RESOLUCION N°

POR MEDIO DE LA CUAL SE ACOGE UNA INFORMACION Y SE ADOPTAN OTRAS DETERMINACIONES

LA DIRECTORA DE LA REGIONAL VALLES DE SAN NICOLAS DE LA CORPORACIÓN AUTÓNOMA REGIONAL DE LAS CUENCAS DE LOS RÍOS NEGRO Y NARE "CORNARE", en uso de sus atribuciones legales, estatutarias, delegatarias, y

Ilustración 1. Plano STARnD, tomado de: 1.1 Informe de estudios y diseños de la estructura de descarga de los sistemas de tratamiento.pdf

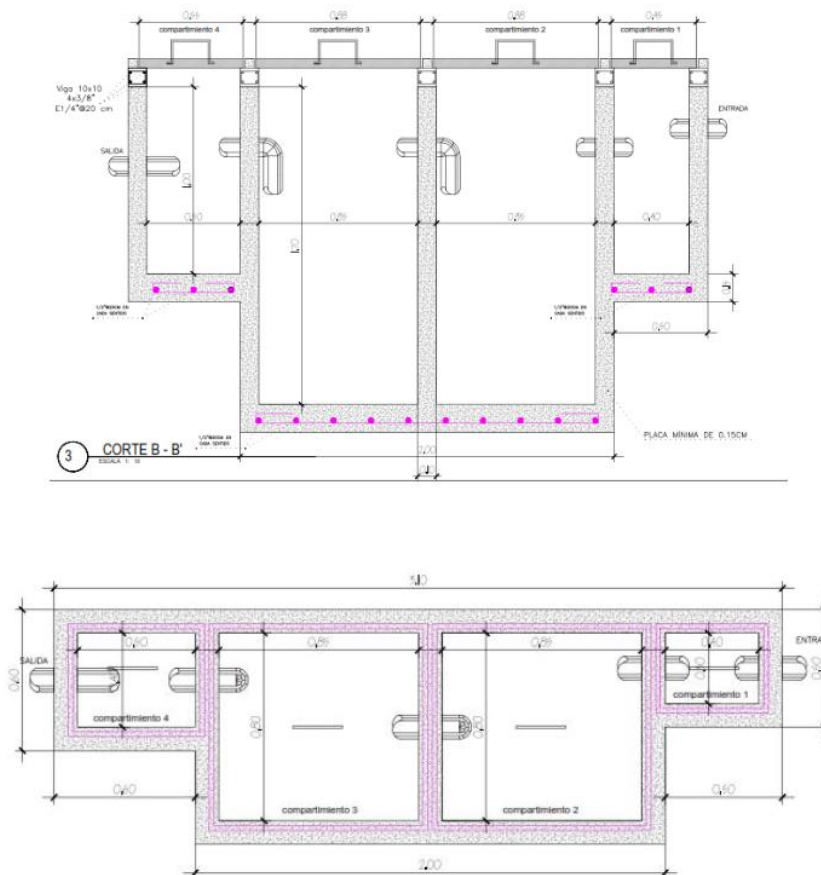
En el informe presentado, se entrega los planos de los Sistemas de Tratamiento (Ilustración 1 y 2).

Ilustración 2. Plano STARD, tomado de: 1.1 Informe de estudios y diseños de la estructura de descarga de los sistemas de tratamiento.pdf

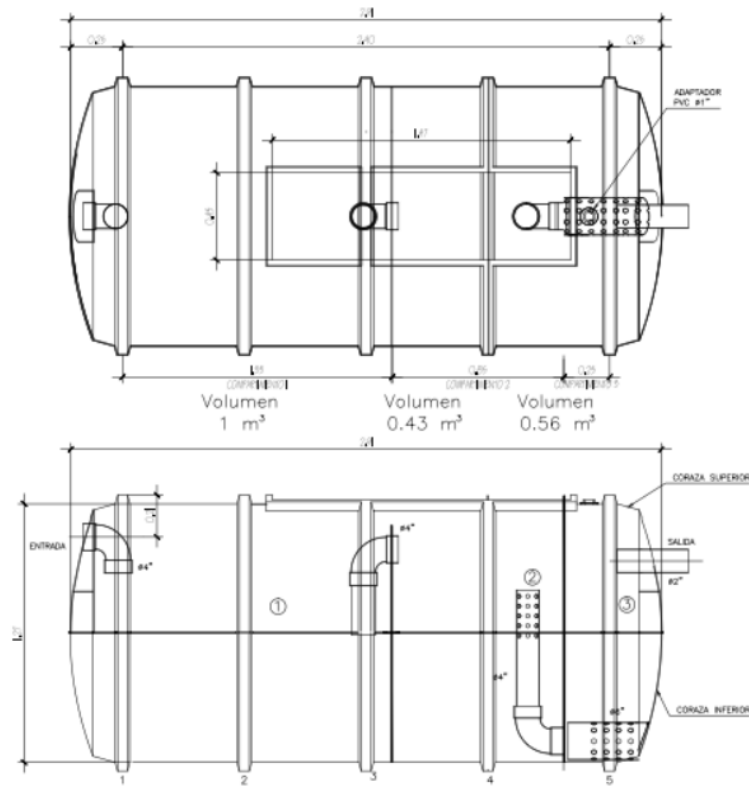
Respecto a la descripción de la estructura de descarga se informa que en la salida de cada sistema de tratamiento se cuenta con caja de registro con capacidad de 0,1 m³ cada una, de esta se deriva una tubería de PVC de 6 pulgadas de diámetro, esta estructura se describe en el informe de la siguiente manera:
